Zeitschrift: **Schweizer Ingenieur und Architekt**

Band (Jahr): **106 (1988)**

Centre de rencontres, de spectacles et de loisirs à Moutier BE

Extrait du rapport du jury

1er prix (24 000 Fr.) M. Schlup, Bienne; collaborateurs: **Bernard Gfeller, Hector Kunz**

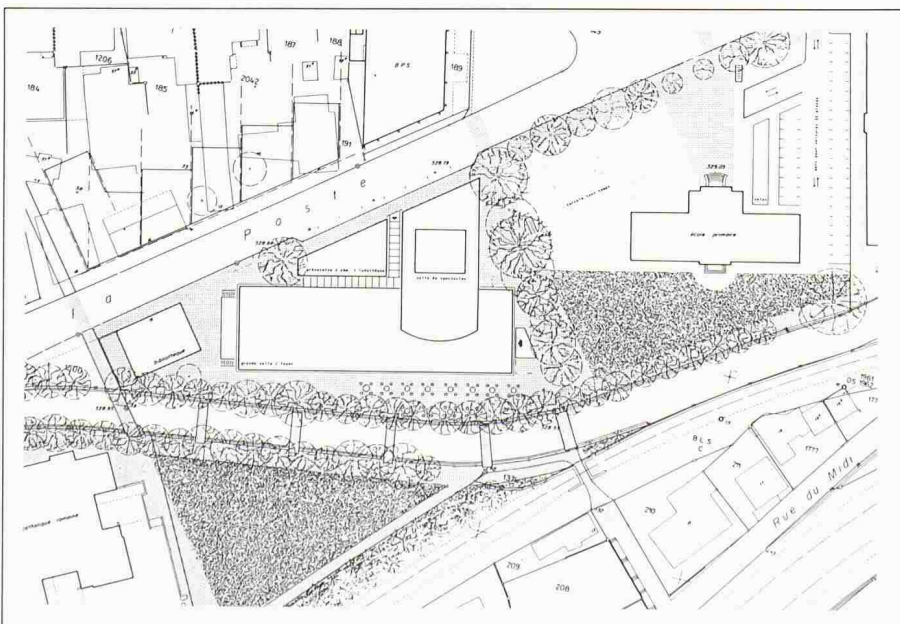
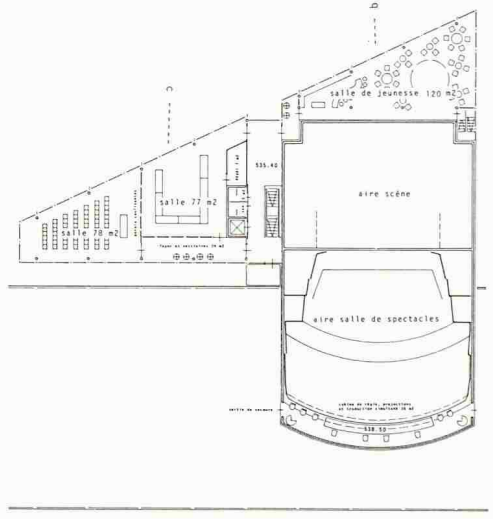
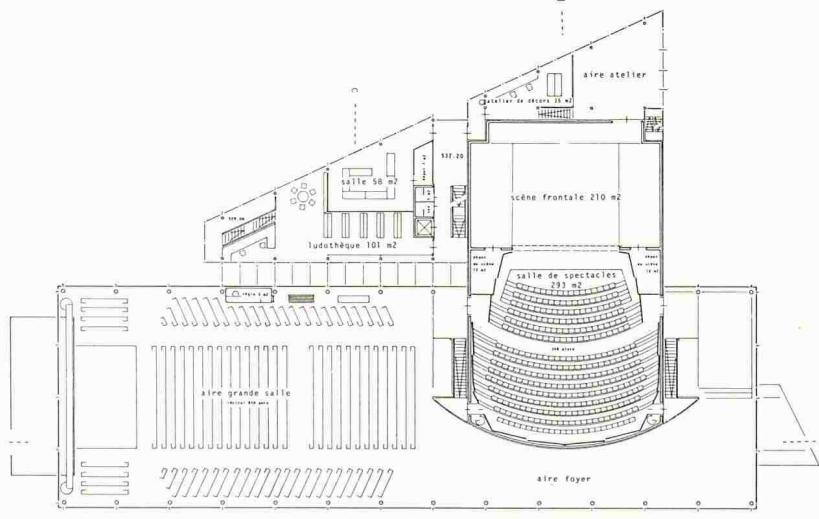
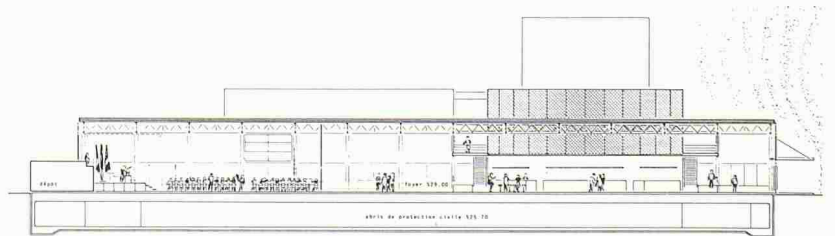
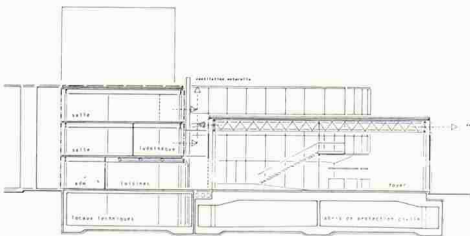
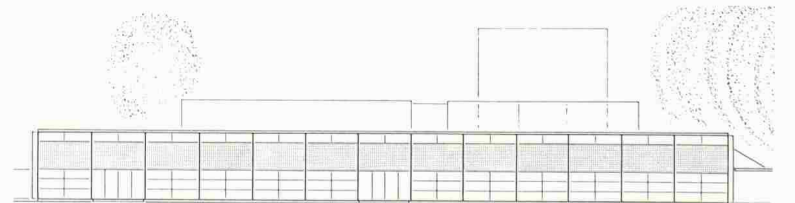
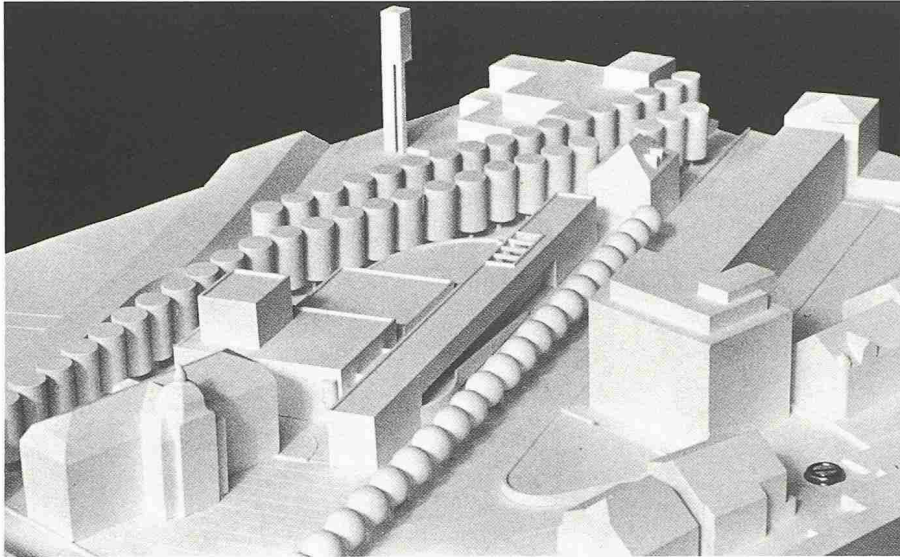
Le projet prend en compte l'espace délimité par l'avenue de la Poste et par le remblai BLS. Un réseau de ponts intègre le parc de l'église aux espaces extérieurs du centre. Le volume de la tour de scène vient habilement compléter l'enveloppe spatiale de la place à son angle Sud-Ouest. La composition volumétrique extrêmement simple respecte l'échelle et l'ordonnance de la ville. D'autre part, le projet reconnaît les valeurs distributives différenciées de l'avenue de la Poste et de la place. La forme architecturale permet une identification facile des éléments du programme et joue sur un contraste entre un système multifonctionnel et souple d'une part et l'écrin fixe du théâtre d'autre part. L'expression de certaines façades reste schématique.

L'entrée principale s'ouvre de façon heureuse sur le préau Sud de l'école aménagé en parc. La disposition des salles situées toutes deux au rez-de-chaussée est bien résolue. L'ouverture de l'accueil, du foyer et de la grande salle sur les rives de la Birse et le parc est bienvenue. La forme, l'organisation et la desserte des locaux annexes n'atteignent pas la qualité du reste du bâtiment.

2e prix (10 000 Fr.): **Carnal-Lauquin-Menthonnex SA**, Lausanne, **Francis Carnal**; collaborateurs: **Antoine Menthonnex**, **Philippe Gossin**

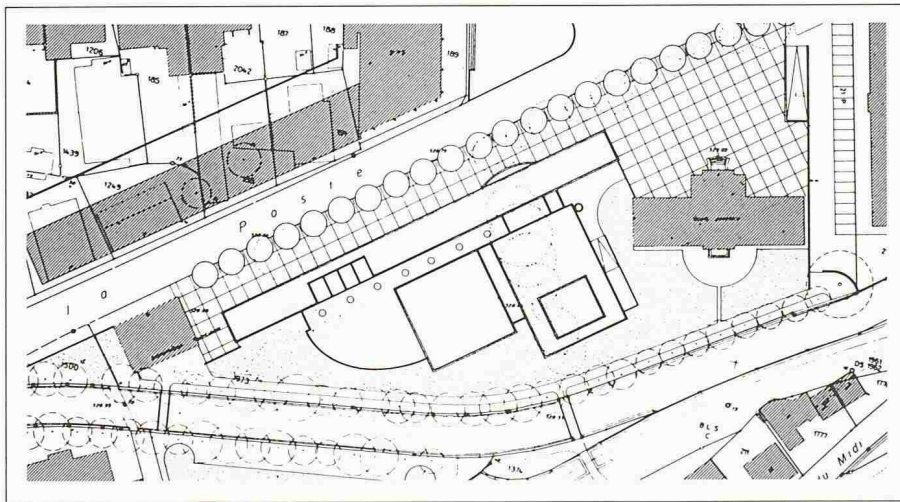
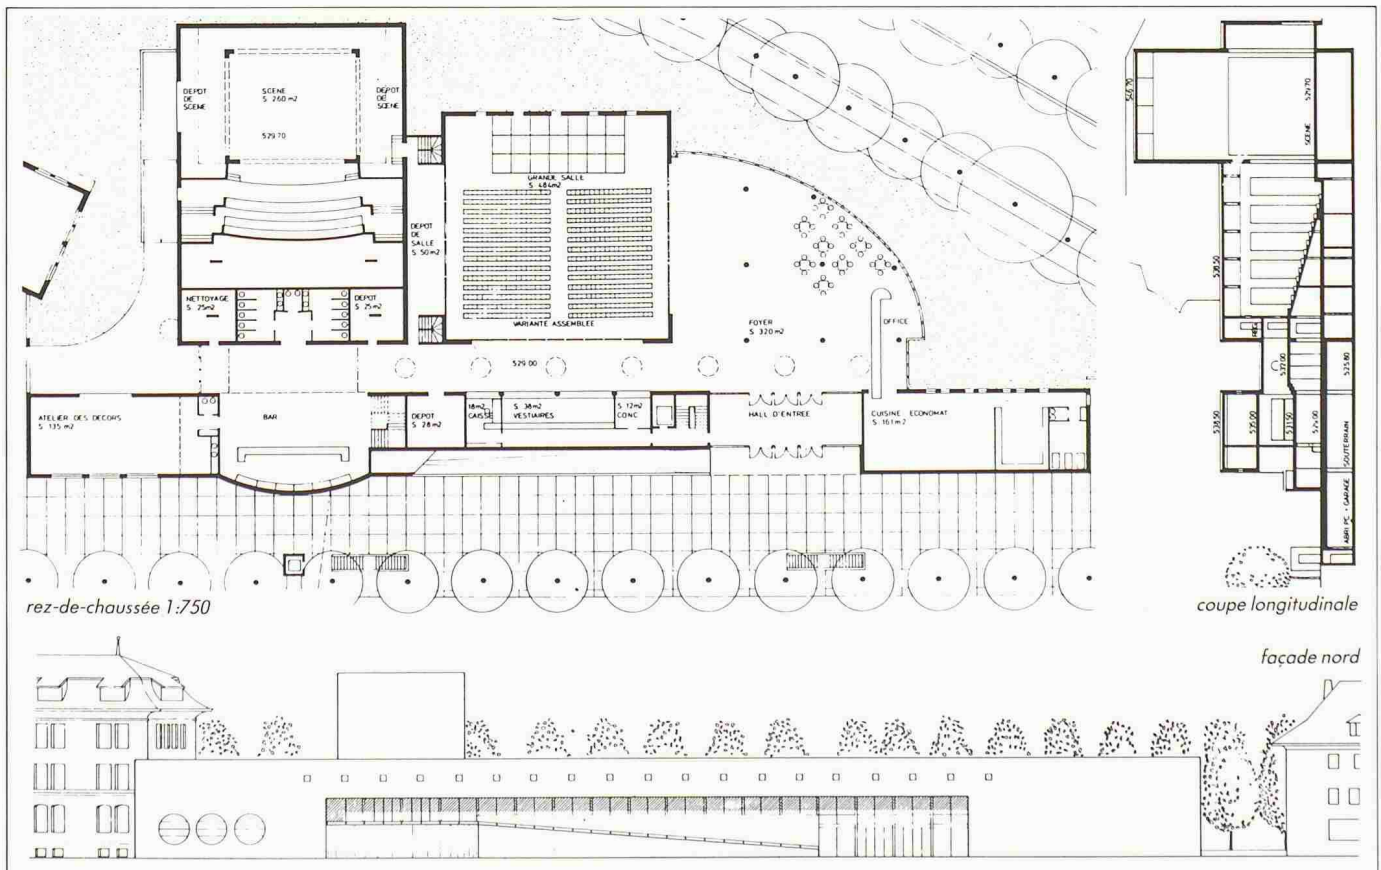
La volonté de prolonger l'avenue de la Poste, par une implantation linéaire, en retrait, qui s'étend jusque sur la place, permet une bonne liaison entre le préau Nord et l'accès principal. Cependant la proximité du volume du collège engendre un espace résiduel difficilement acceptable. Les espaces extérieurs entre la Birse et le centre sont peu intéressants, par contre le parc au Sud du collège est bienvenu. La disposition volumétrique différenciant espace servant et espace servi est très claire.

L'entrée principale est bien située et dégagée, grâce au recul de l'alignement du bâtiment. La transparence à travers le foyer sur les rives de la Birse et le parc est agréable.

Il n'est tiré aucun profit du positionnement des deux salles au rez-de-chaussée. L'accès à la salle de spectacles aurait en effet pu être assuré à ce niveau. Mais paradoxalement, il faut, pour accéder à celle-ci d'abord monter à l'étage par un long couloir et un escalier caché à l'intérieur ou par une rampe complètement à l'extérieur.

3e prix (9000 Fr.): **Marcel Eschmann**, Moutier; collaborateur: **Pascal Eschmann**

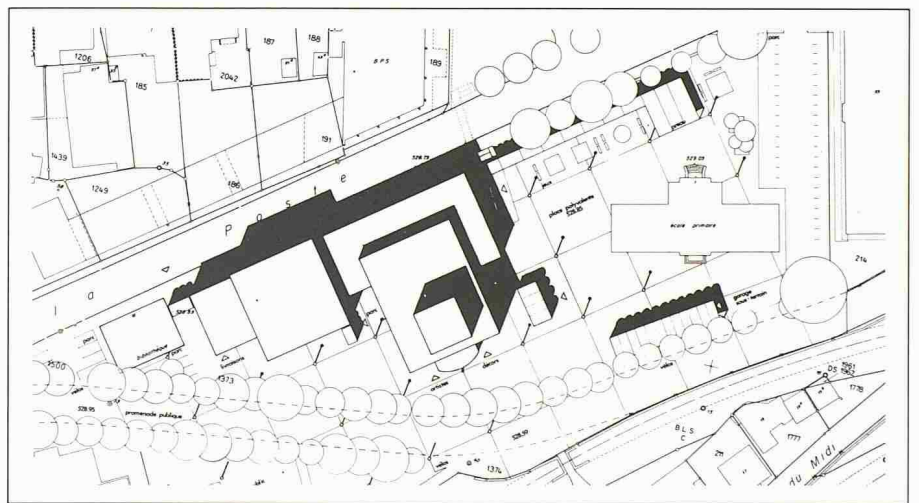
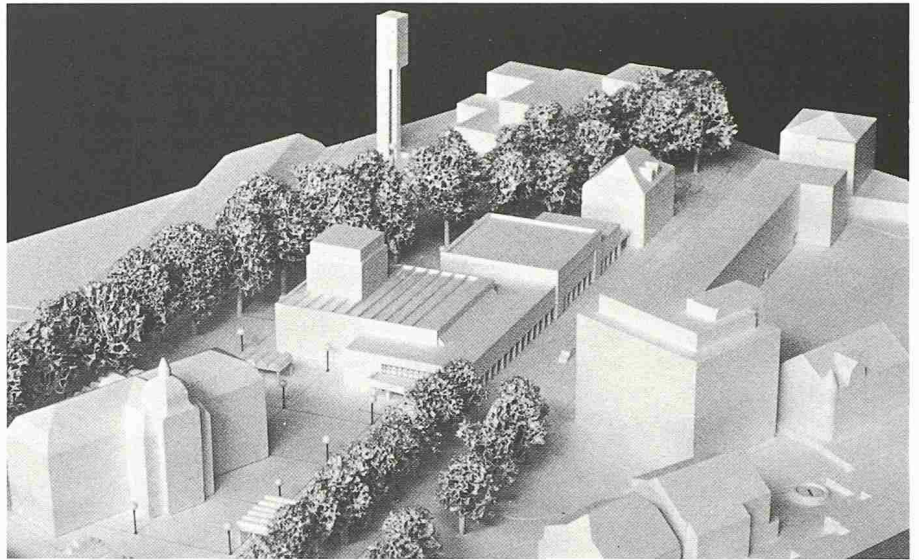
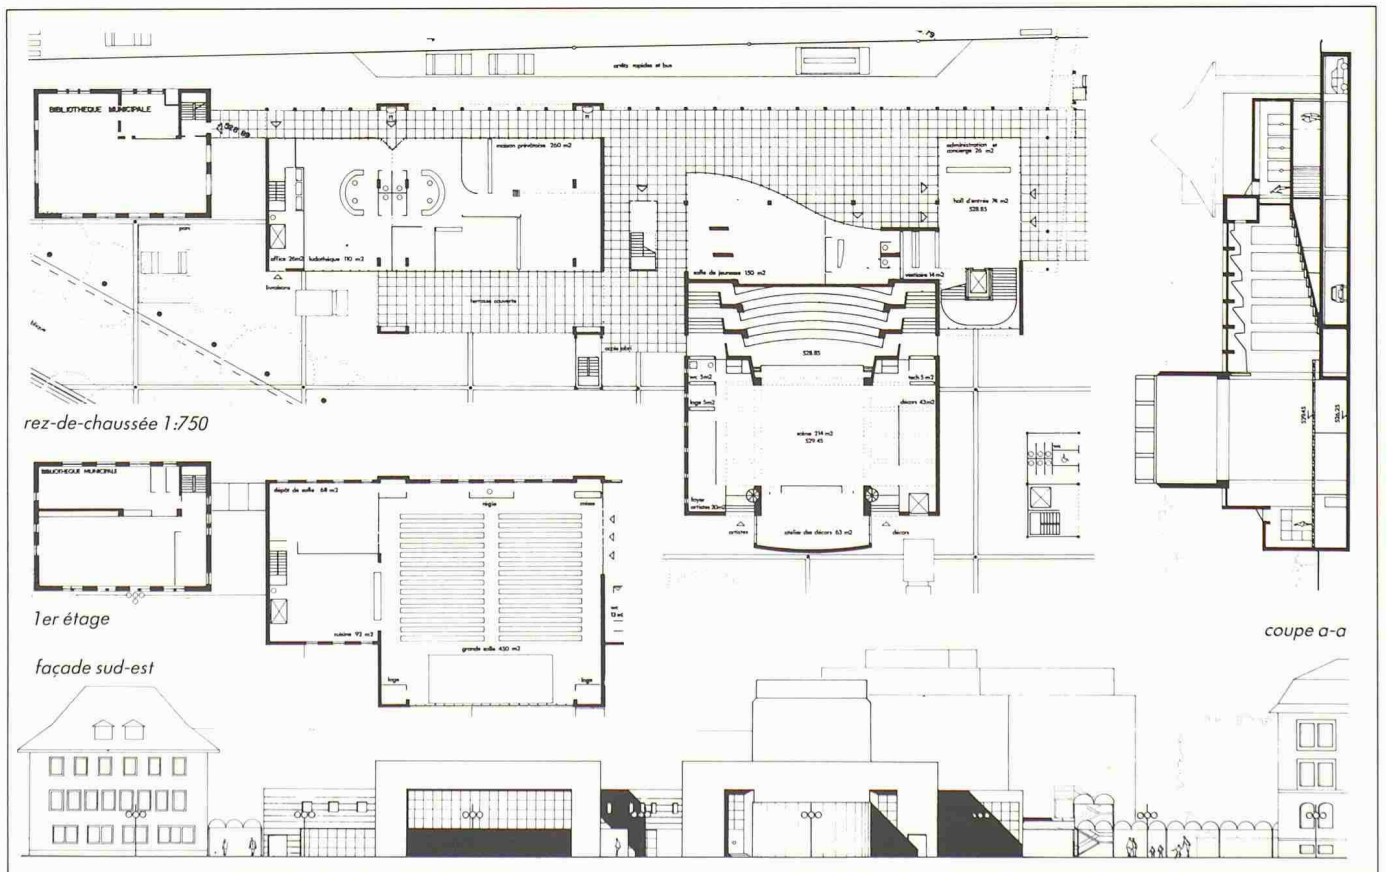
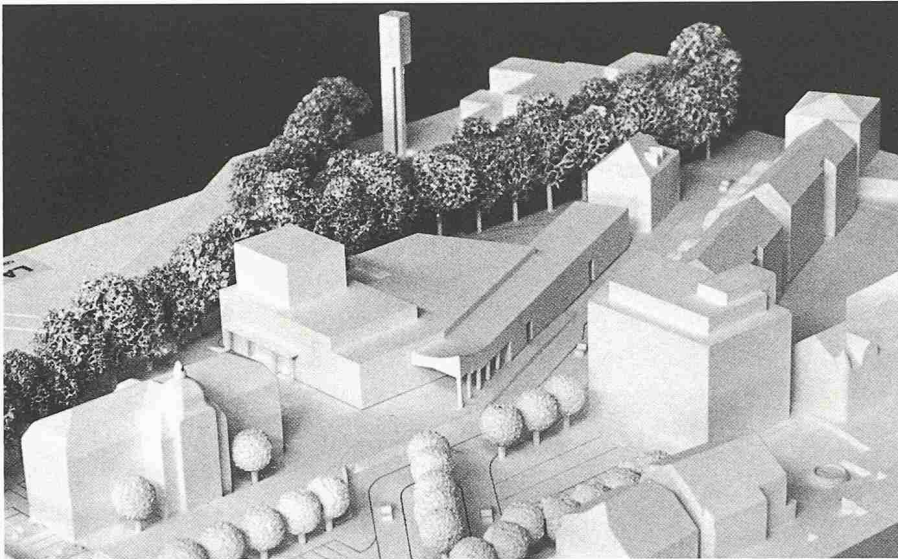
Par sa proposition au Nord de l'avenue de la Poste et par l'implantation du centre culturel au Sud de celle-ci, l'auteur veut fortement renforcer cet axe et le prolonger par un portique à travers la place. Compte tenu des contraintes du programme, la couverture de la Birse n'a aucun sens et, en l'occurrence, n'est pas exploitée du tout. La volumétrie est modeste, relativement simple et articulée. L'ensemble de la distribution des accès sous portique est en contradiction avec leur expression architecturale; la position du volume d'entrée est problématique. L'expression répétée en façade de pseudo cadres n'a aucun rapport ni avec les fonctions portuuses ni avec le système d'accès.

La cage d'entrée aux deux salles est étriquée par rapport à la dimension donnée à l'entrée de la salle de jeunesse et à celle de la ludothèque. La deuxième entrée qui doit permettre une utilisation simultanée des deux salles rend en outre la situation d'accès confuse. L'aménagement de l'espace intérieur de la salle de spectacles est trop rigide et lourd. Le foyer commun aux deux salles est insuffisant.

4e prix (8000 Fr.): **Etienne Chavanne**, Moutier, collaborateur: **Daniel Leuenberger**

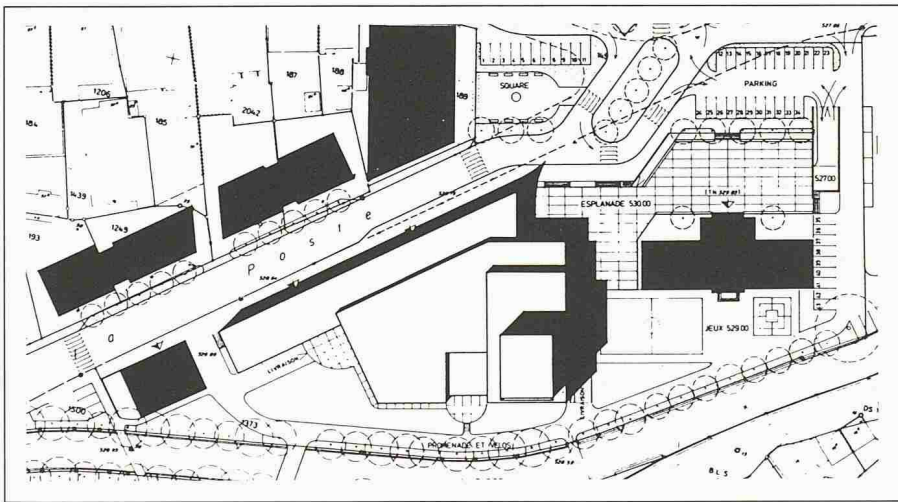
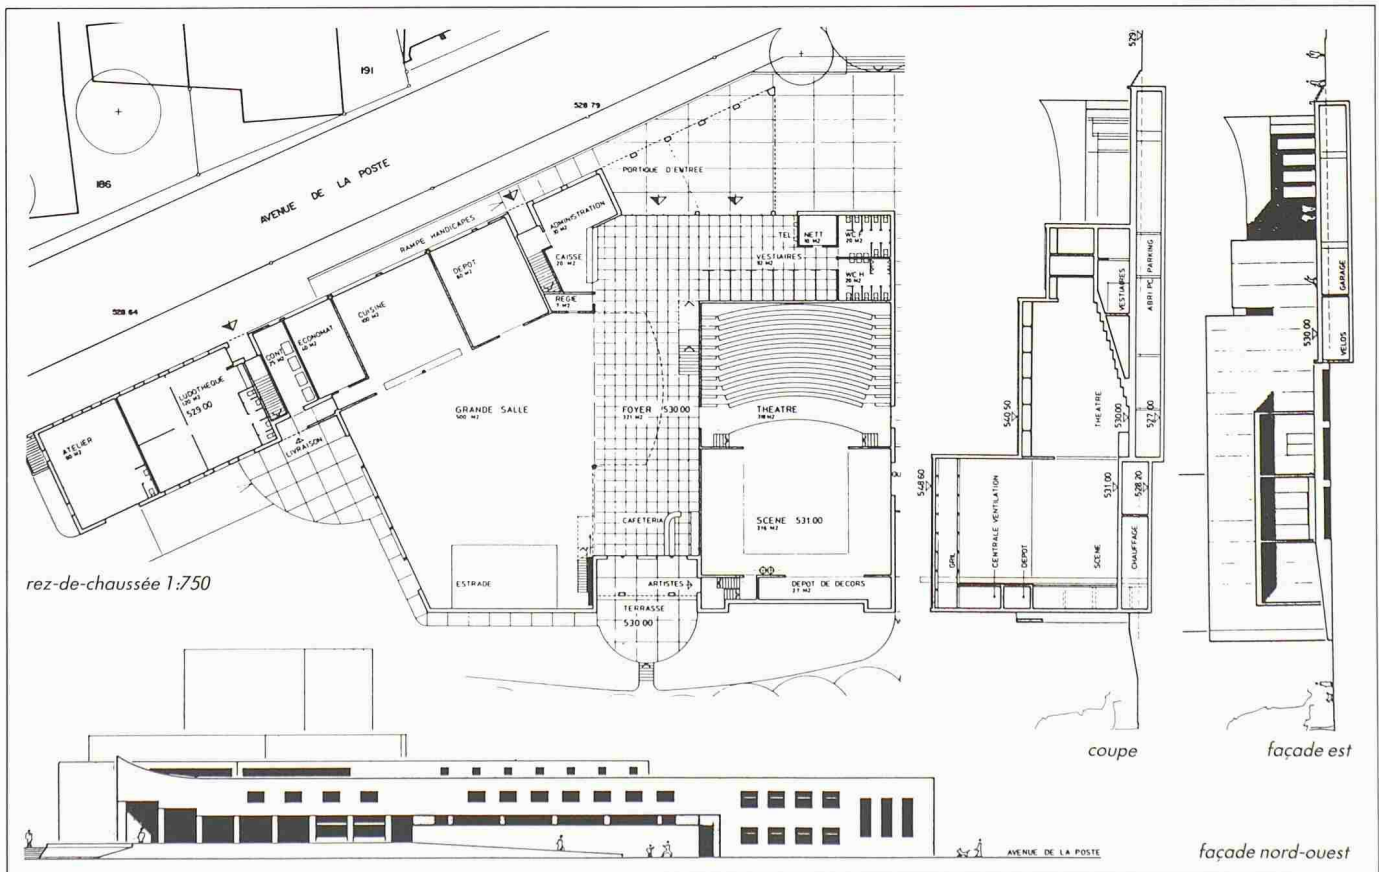
La volumétrie au Nord et au Sud de l'avenue de la Poste renforce cet axe jusqu'à l'entrée de la place. Cette intention est contre-dite par les aménagements confus des circulations, des parkings, des plantations et de l'esplanade. Si cette dernière permet une séparation nette des véhicules et des piétons, par contre ses rapports avec le socle du collèe ne sont pas acceptables. La plupart des espaces dégagés le long de la Birse ne sont malheureusement utilisés que pour des fonctions de service. La volumétrie générale, quoique d'échelle modeste, est banale et mal articulée dans ses différentes parties.

Si l'entrée principale est bien perçue de l'extérieur les dégagements en revanche sont étriqués dès qu'on a passé la porte. Les deux salles situées au rez-de-chaussée constituent une solution intéressante. Le foyer assurant la liaison entre ces deux salles, s'ouvre agréablement sur l'extérieur. La salle de spectacles est bien conçue. La forme de la grande salle est en revanche fortuite. L'exploitation simultanée des deux salles est gênée par le vide du foyer.
